ZMĚNA Č.1

Zpracoval:	Ing. Jiří Svoboda	Datum:	8.9.2018	Projektování elektrických zařízení Ing. Jiří Svoboda Tel: 723 236 250 E-mail: svoji@volny.cz IČ: 01394223 DIČ:CZ7312225360	
Kreslil:	Ing. Jiří Svoboda	Formát:	2xA4		
Projekt:	Oprava osvětlovacích věží žst. Frýdek-Místek		Měřítko:		—
Objekt:			Tech.zpráva:		
SO 01 – Oprava osvětlovacích věží		Soubor DWG:	S001-13		
Název výkresu:		Archivní číslo:			
Jednopolové schéma rozváděče ROV2		13			
		Listů: 1			
		List: 1

ROV 2

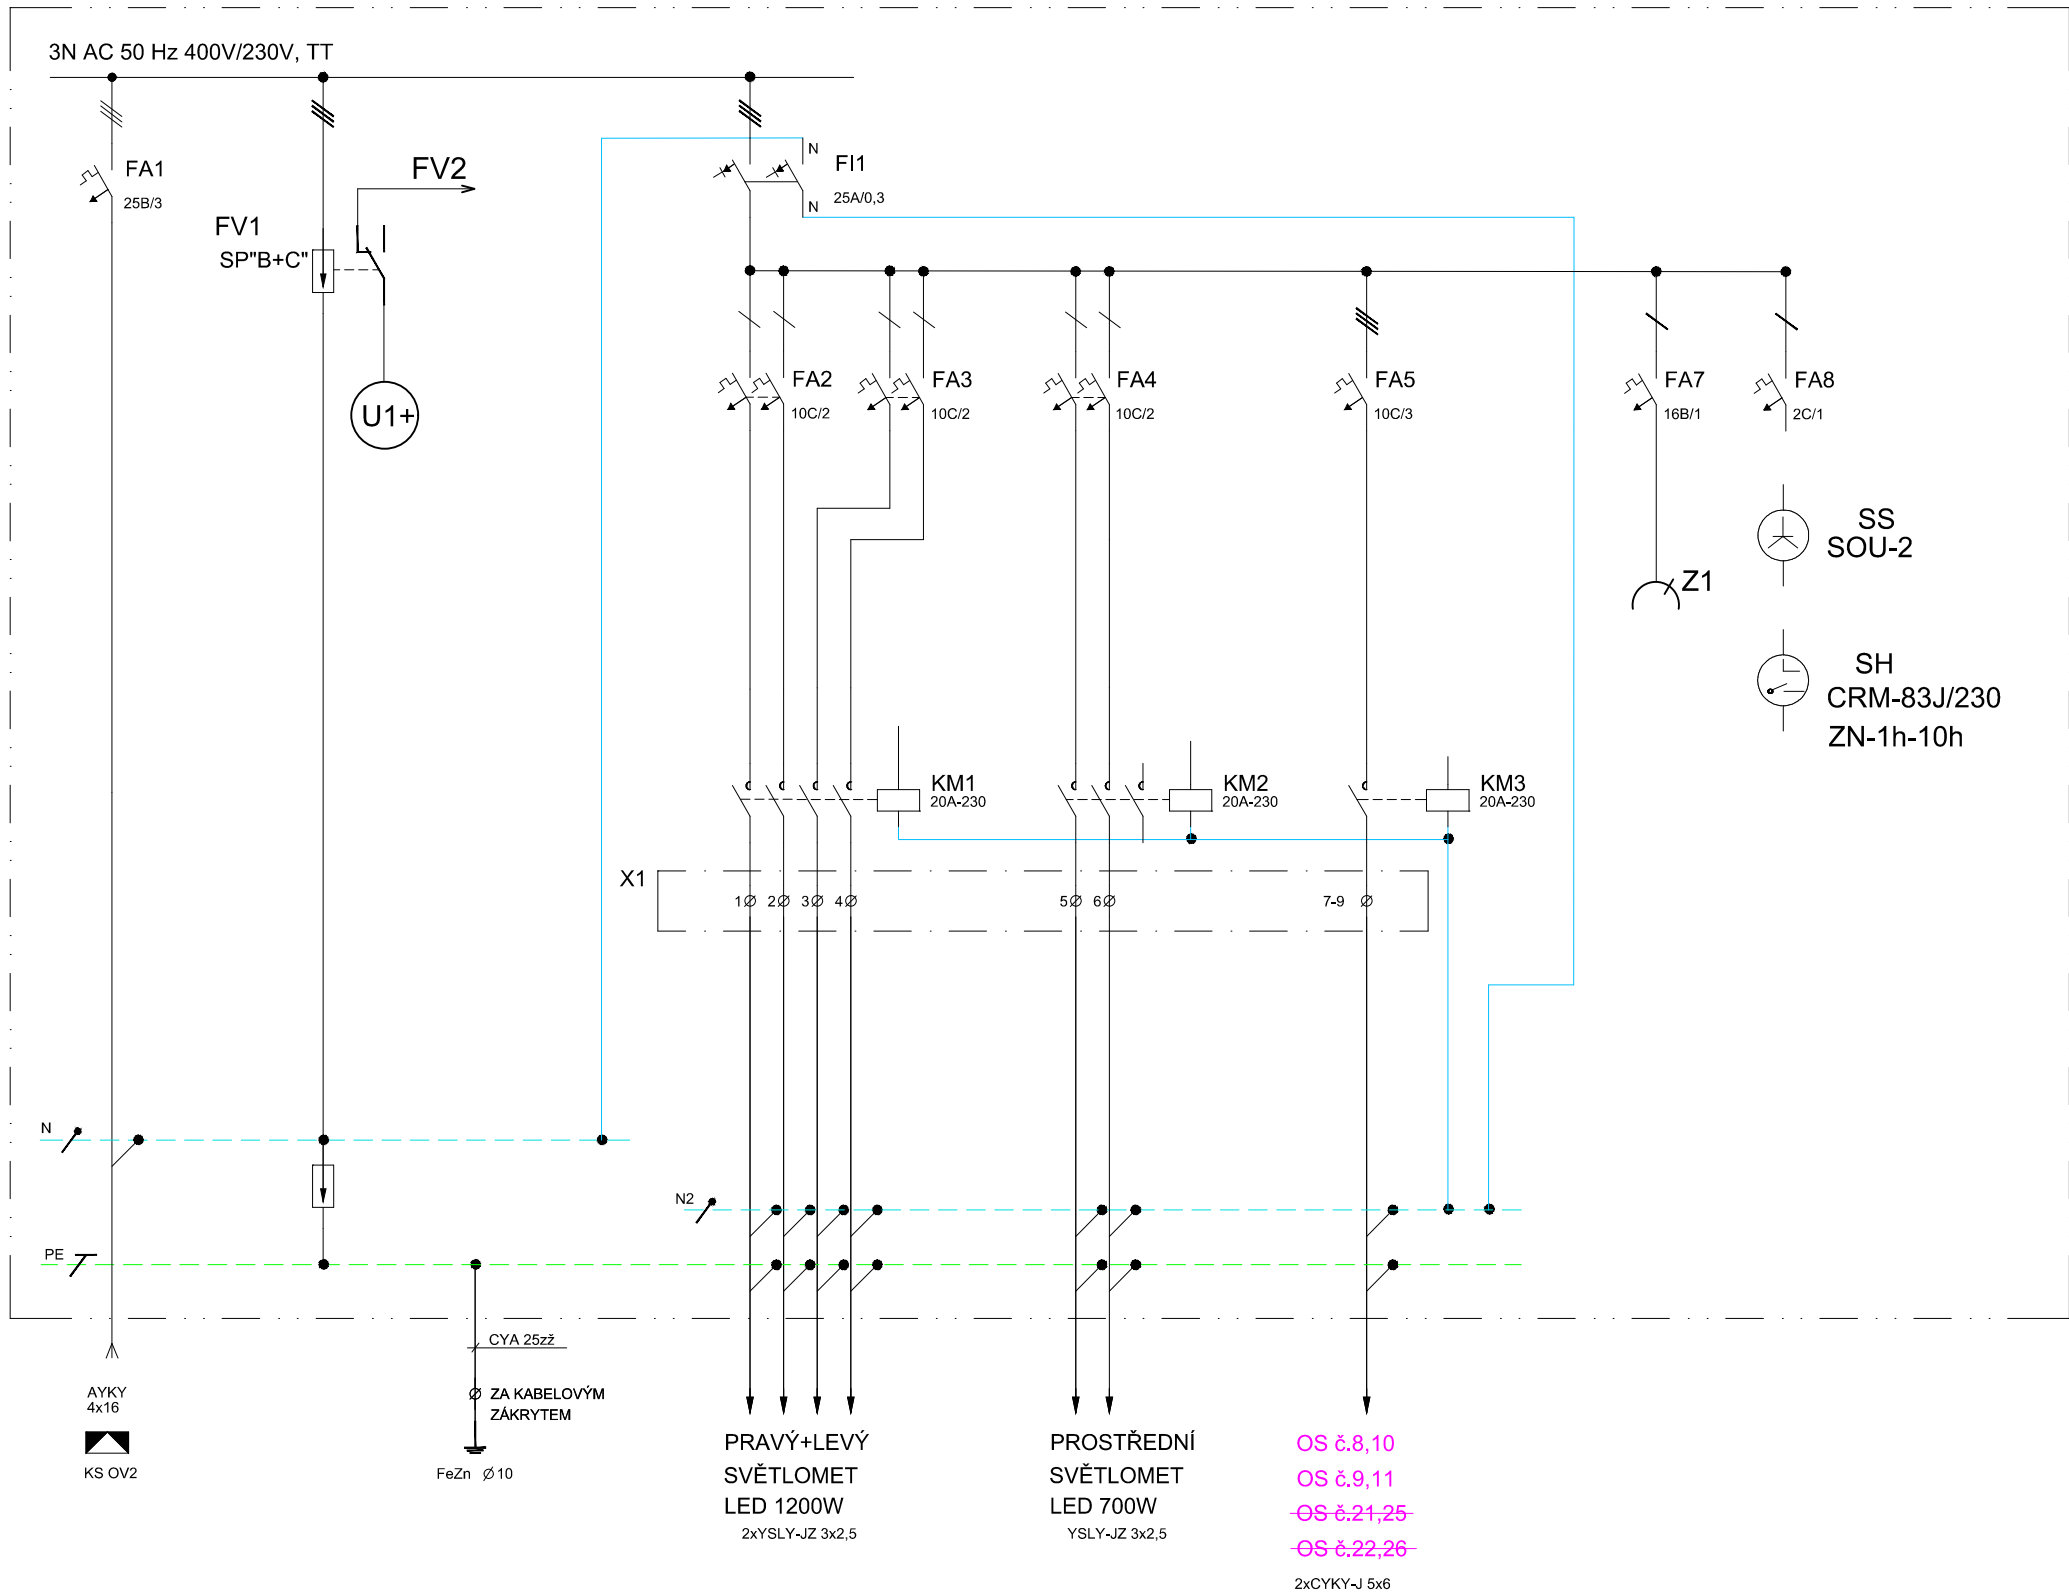
SOUMLAKOVÉ ČIDLO MUSÍ BÝT UMÍSTĚNO TAK, ABY NEBYLO OVLIVNĚNO OSVĚTLENÍM KOMUNIKACE ANI NÁSTUPIŠTĚ.
